C-30-108-000/CS-005

SPECIAL INFORMATION INSTRUCTION
IMPROVED VACUUM LINE CAP
TRUCK, UTILITY, LIGHT, 4 BY 4, MILITARY DESIGN
ILTIS CANADIAN SERIES
(BILINGUAL)

1987-05-08

**IMPROVED VACUUM LINE CAP
TRUCK, UTILITY, LIGHT, 4 BY 4, MILITARY DESIGN
ILTIS CANADIAN SERIES**

Figure 1 Engine Vacuum Line Cap Installed
Figure 1 Bouchon de conduite à dépression en place.

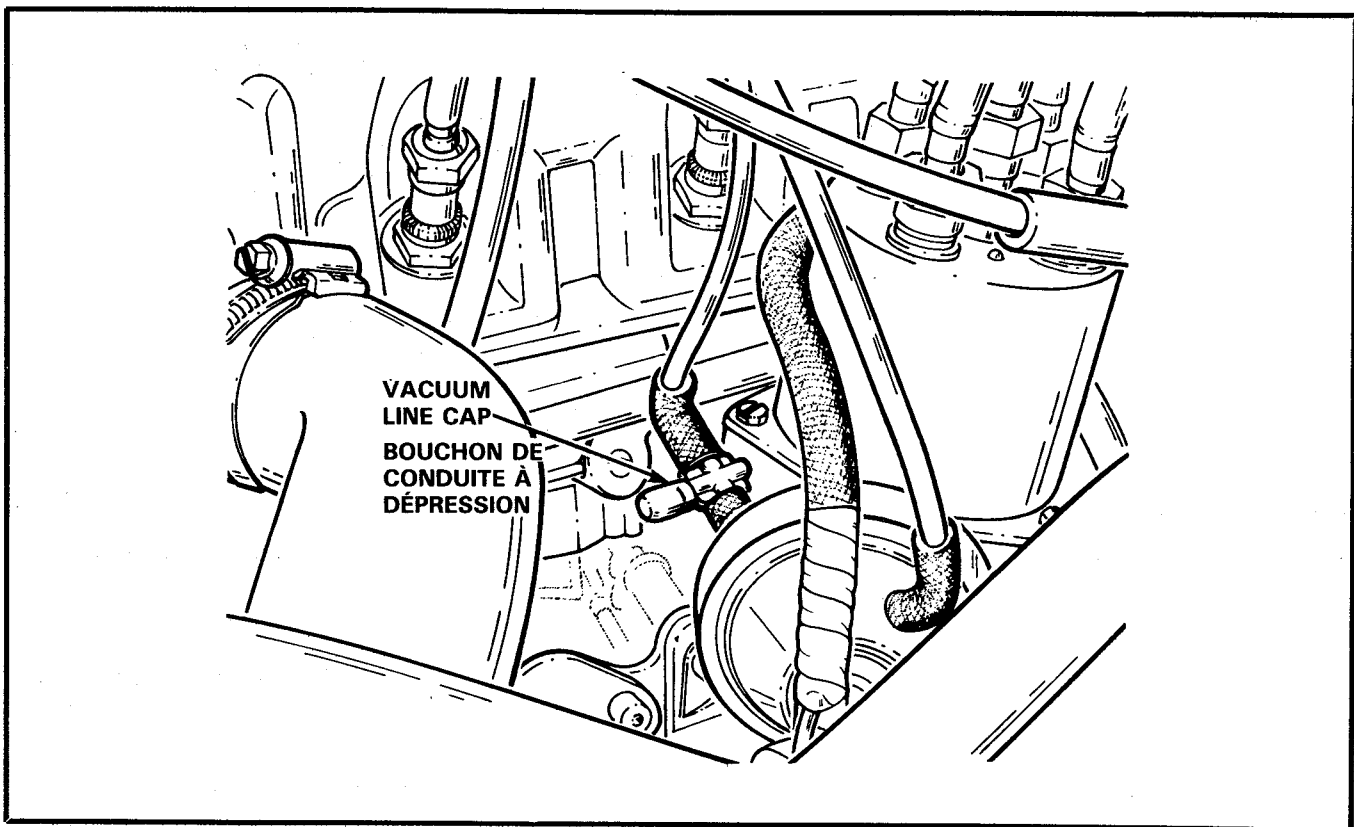
5. The engine vacuum line cap on the vehicles listed in paragraph 3 is subject to splitting from engine vibrations or cold weather, see Figure 1. The old vacuum line caps have been removed from the supply system. The new caps are available under the same NSN number. Units shall order the new caps in quantities required, and on installation submit a warranty claim using form B 183 000 002A.

5. Le bouchon de conduite à dépression qui équipe les véhicules énumérés au paragraphe 3 est susceptible de se fissurer sous l'effet des vibrations ou du froid (figure 1). Les bouchons de ce type ont été éliminés du système d'approvisionnement. Les nouveaux bouchons portent le même NNO. Les unités doivent commander les bouchons dont ils ont besoin et les installer, puis présenter une réclamation aux termes de la garantie sur la formule B 183 000 002A.
